SETENA-DT-ASA-0294-2025
San José, 21 de febrero de 2025

Asunto: Sobre visita al Área de Proyecto (AP) el día 13/02/2025, análisis del oficio SETENA-DT-ASA-2170-2024 y otros

Número del expediente: D1-0815-2022-SETENA

Nombre del proyecto: Centro de Transferencia Tecnológica Ambiental Ka Meat

3.1 Ortofotos

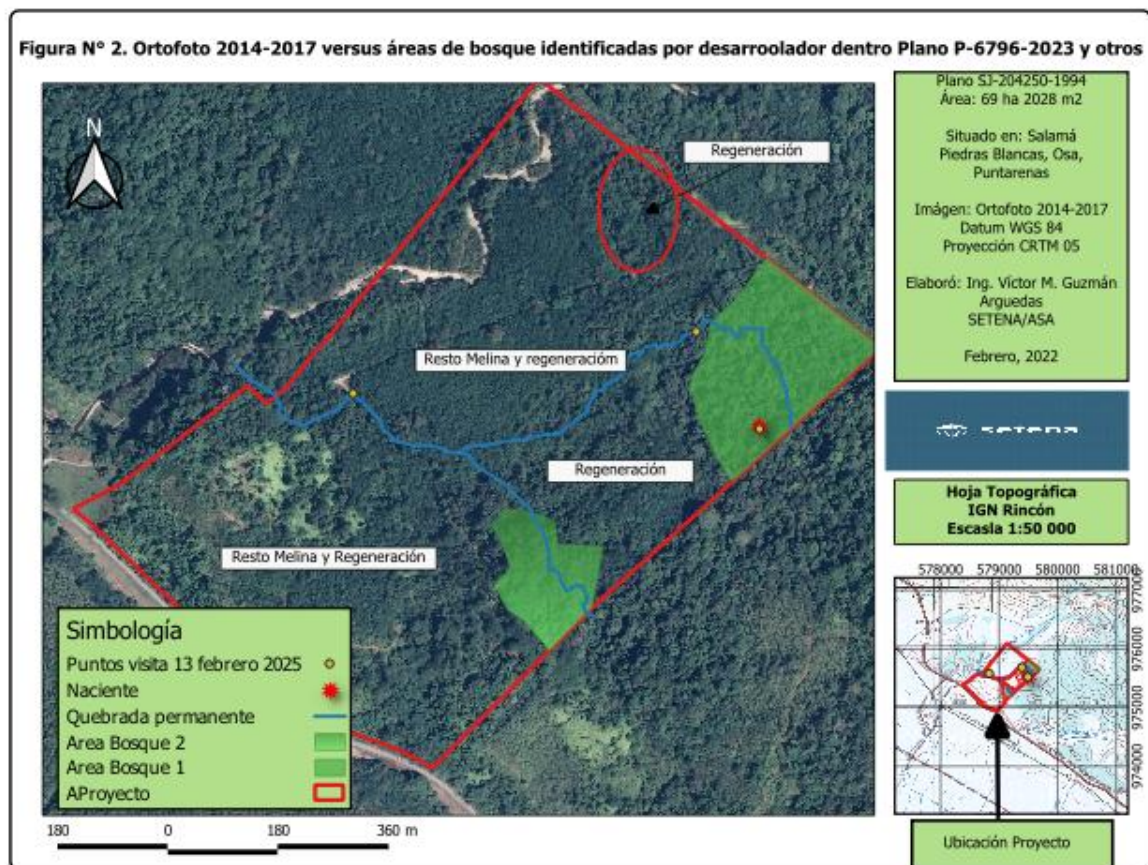
De acuerdo con la figura N° 1 (Ortofoto 2005-2007), se logra apreciar claramente la ubicación de la plantación forestal dentro del plano P-67936-2023, además de las áreas catalogadas por el desarrollador como bosque 1 y 2, además de un área de regeneración entre las áreas de bosque 1 y bosque 2.

La figura N° 2 (Ortofoto 2014-2017), se observa resto de melina y regeneración dentro de esta área (según copas de árboles), regeneración entre las áreas de bosque 1 y 2, y un área de regeneración al norte del plano. Es evidente que con el pasar de los años la actividad fuerte de plantación de Melina ha venido a menos (posterior al año 2006), después de la corta inicial de Melina, en la zona donde se sembró Melina, muchos productores han manejo rebrotes de la plantación original

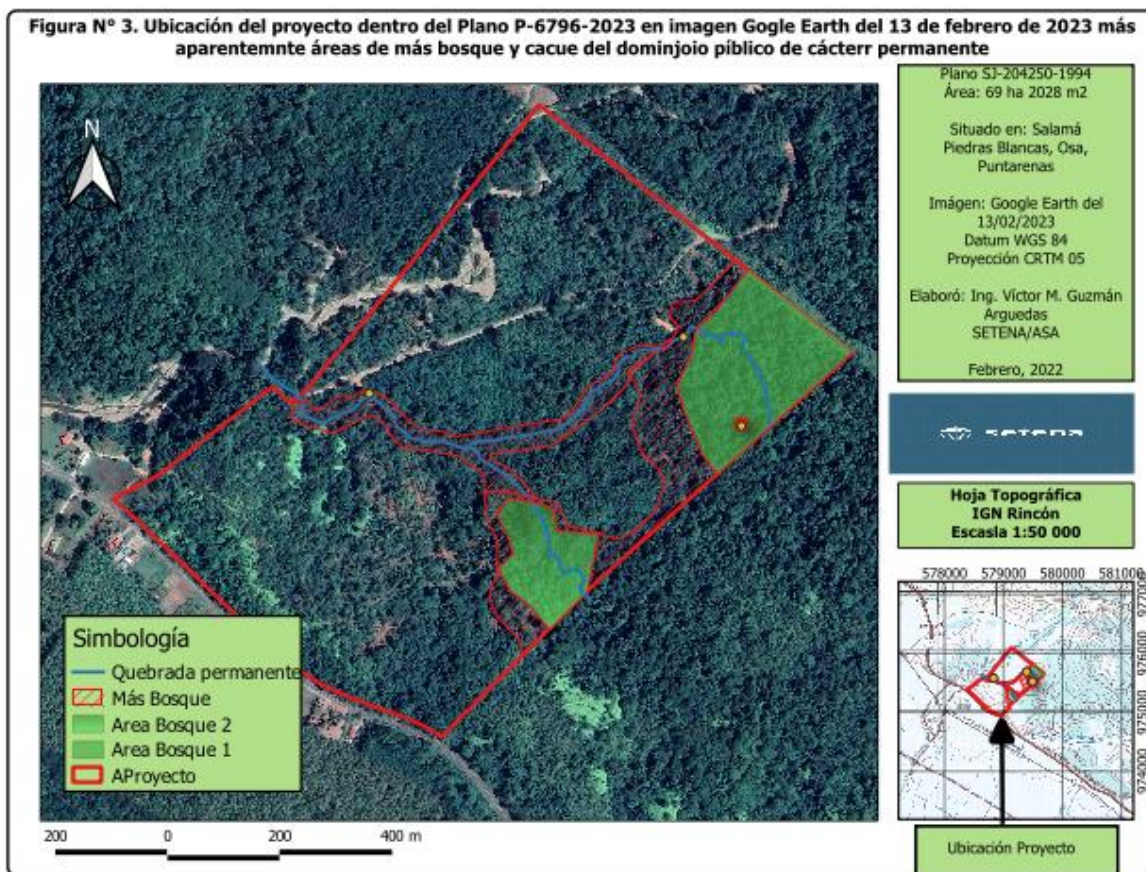
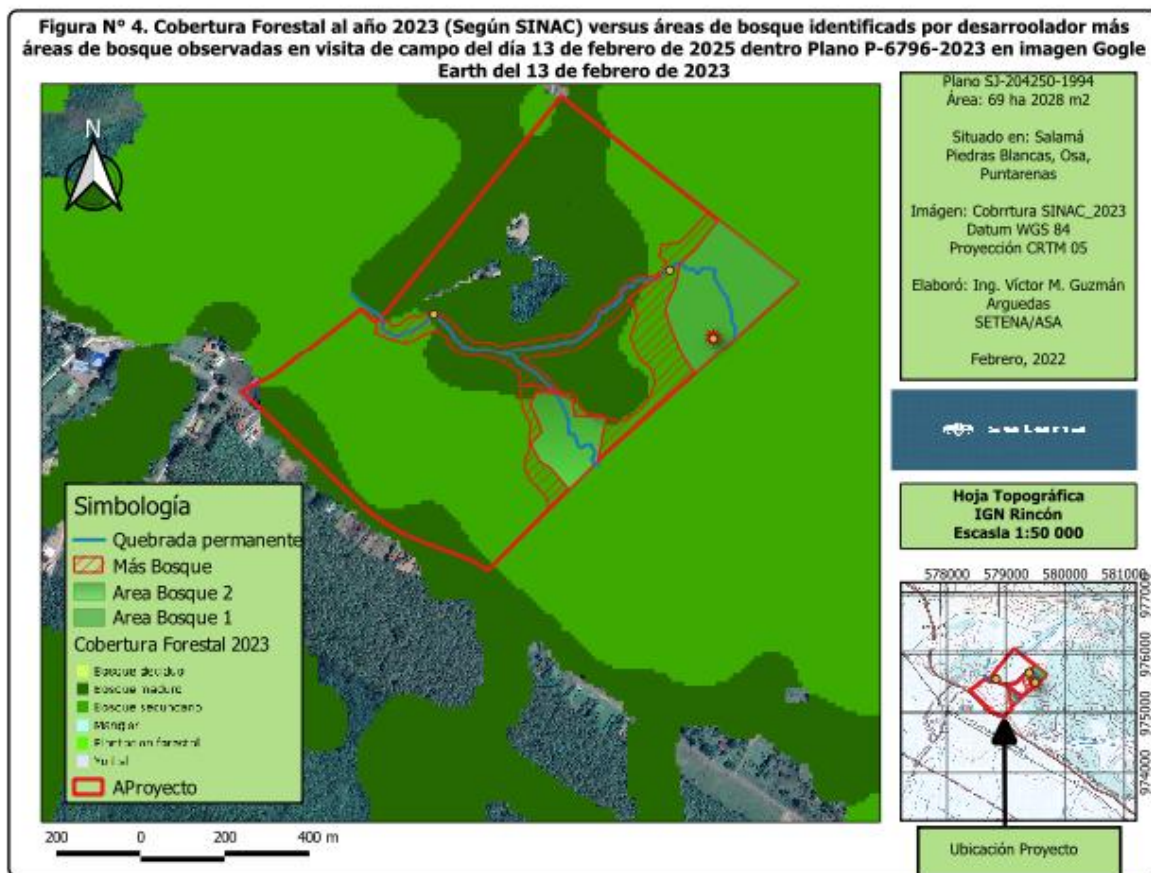
El Desarrollador presentó durante el proceso de evaluación ambiental informe técnico forestal que determinó dentro del plano P-6796-2023 (AP) hay dos áreas de bosque, el área de bosque N° 1 mide aproximadamente 5 ha 9518 m² y el área de bosque N° 2 mide aproximadamente 2 ha 5572 m² (Ver figura N° 3). No obstante al observar la imagen Google Earth más reciente del sitio (13/02/2023), se precia que alrededor de las áreas de bosque “1 y 2” hay más áreas de bosque, esto fue constatado por del Departamento de Auditoria y Seguimiento Ambiental (ASA) el día 13 de febrero de 2025, al menos para el área de bosque 1, para ello en el campo se abrió el shape file del área de bosque 1, se llevó a la imagen Google Earth en el teléfono inteligente (iPhone 15), determinando que el shape file no incluyó más áreas de bosque, esto se le hizo saber al señor Ricardo Triana de la empresa Nova Tierra Energy Costa Rica S.R.L. el día de la visita de campo (13/02/2025).

En fase de escritorio, el día 14 de febrero, se delimitó esas posibles áreas de bosque demás no incluidas originalmente (Ver figuras N° 3 y 4), para ello se utilizó información de campo recolectada el día 13 de febrero, con la ayuda del programa Quantum QGIS se sobre puso la capa del SINAC del año 2023 (Cobertura Forestal)

en la capa de Google Earth. Si bien es cierto, la información es bastante acertada, si se hace necesario solicitar al desarrollador que vuelva a delimitar estas áreas (bosque 1 y 2) para garantizar la protección de las áreas de bosque identificadas dentro del plano P-6796-2023.

Nótese en la figura N° 4, las áreas de bosque identificadas por SINAC en el año 2023 (bosque maduro “verde oscuro” y bosque secundario “verde claro”) versus las áreas de bosque no incluidas en el análisis forestal de las áreas de bosque 1 y 2, se tiene que aparentemente hay más áreas de bosque no incluidas originalmente por el desarrollador, dichas áreas (de bosque no incluidas originalmente) caen en la capa de bosque secundario y bosque maduro; no obstante, por la composición de la flora *in situ*, al menos en el área de bosque 1 y quebrada permanente coordenadas CRTM 05: 975677 N / 579385 E y 975515 N / 579488 E (que se visitó) hay áreas que presentan significativamente características de bosque definidas en el inciso “d” del artículo N° 3 de la Ley Forestal N° 7575.

Es por esta razón, que esas áreas marcadas como de “Más bosque en Figuras 3 y 4” el desarrollador deberá de analizarlas y presentar a la SETENA un estudio forestal actualizado de dichas áreas más el área de bosque 1 y 2, el cual deberá indicarse si cumple con cada uno de los ítem del inciso “d” del artículo N° 3 de la Ley Forestal N° 7575, también como anexos, se deben de presentar coordenadas CRTM 05 de las parcelas instaladas, área de cada parcela, datos dasométricos de cada parcela (especie, DAP y altura), también deberán indicar el análisis estadístico (error muestreo, límites de confianza y otros).

Otro aspecto a considerar es que, fuera de los límites del plano P-6796-2023 (norte, oeste y sur) (ver figura N° 4) hay más áreas de bosque secundario al año 2023 (Color verde claro) que interconectan con las áreas definidas por el desarrollador como “bosque 1 y 2” que eventualmente pueden ser bosque, según definición del inciso “d” del artículo N° 3 de la Ley Forestal N° 7575. En la Figura N° 4 (año 2000), se observa al norte y al oeste del área de “bosque 1” dentro del plano P-6796-2023 hay algún tipo de cobertura que puede ser bosque, para el área de “bosque 2” es lo contrario, y que fuera de dicho plano hay más cobertura forestal que puede ser bosque. Esta comparación entre el año 2000 y 2023, lo que refleja es la recuperación de la vegetación dentro del plano P-6796-2023 y fuera de este, que a la fecha de hoy podríamos estar hablando que áreas de bosque definidas en el inciso “d” del artículo N° 3 de la Ley Forestal N° 7575.

En virtud de lo anterior y ante la duda existente de más áreas de bosque dentro del área del proyecto, así como las áreas de bosque ripario dentro de la quebrada permanente que se ubica dentro del AP y con el fin rediseñar el diseño de sitio avalado por esta Secretaría, y que de acuerdo a la ciencia y la técnica se fija un plazo razonable de **60 días hábiles**, contados a partir del día hábil siguiente de la notificación del presente oficio, para que presente la siguiente información:

1. Análisis Forestal nuevo que determine si las áreas de bosque existentes y catalogada como 1 y 2, más las áreas aledañas a estas áreas y las áreas de bosque ripario de la quebrada permanente cumplen con la definición del inciso “d” del artículo N° 3 de la Ley Forestal N° 7575.
2. Presentar como anexo al análisis forestal lo siguiente: mapa donde se indique el punto de las parcelas instaladas (coordenadas CRTM 05), el área de cada parcela, datos dasométricos de cada parcela (especie, DAP y altura), también deberán indicar el análisis estadístico (error de muestreo, límites de confianza y otros) e indicar en un cuadro lo siguiente:

3. Presentar mapa del plano P-6796-2023, donde se indique la quebrada permanente, el buffer de 15 metros a ambos lados de la quebrada, las áreas de bosque y áreas de no bosque (debe especificar qué clasificación corresponde en el campo). Para la quebrada permanente, si el área de bosque es mayor a los 15 metros, se deberá de ampliar y ver reflejada esa área en el mapa solicitado.

Figura N° 5. Imagen del AP versus capa oficial de cobertura forestal FONAFIFO 2000.

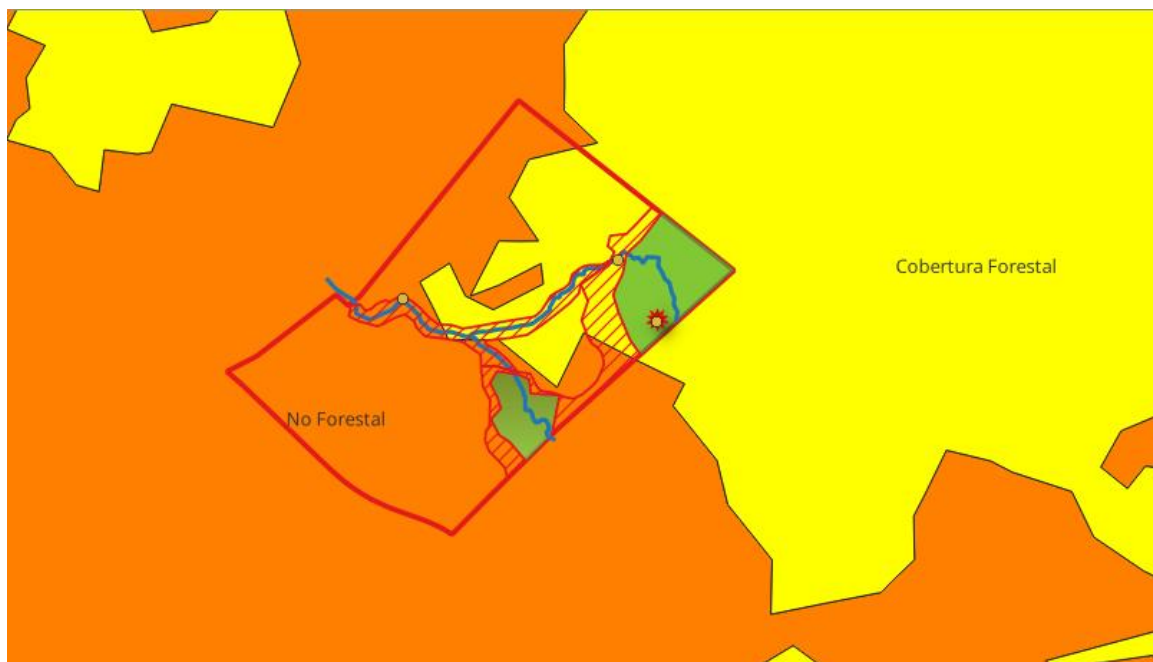
En la Figura N° 5, se observa en la capa oficial de Cobertura para el año 2000 de FONAFIFO, que hay áreas dentro del AP que caen en áreas con cobertura forestal y No Forestal, en el área catalogada por desarrollador como Bosque “1_delimitación shape file” ha dejado por fuera otras áreas de bosque que concuerda con la capa oficial al año 2000, esto fue constatado en visita al AP el 13 de febrero de 2025 por parte del Departamento de Auditoría y Seguimiento Ambiental (ASA). Para el área denominada por el desarrollador como “bosque 2” al año 2000, se evidencia que esta área cae en lo que se denominó como No Forestal.
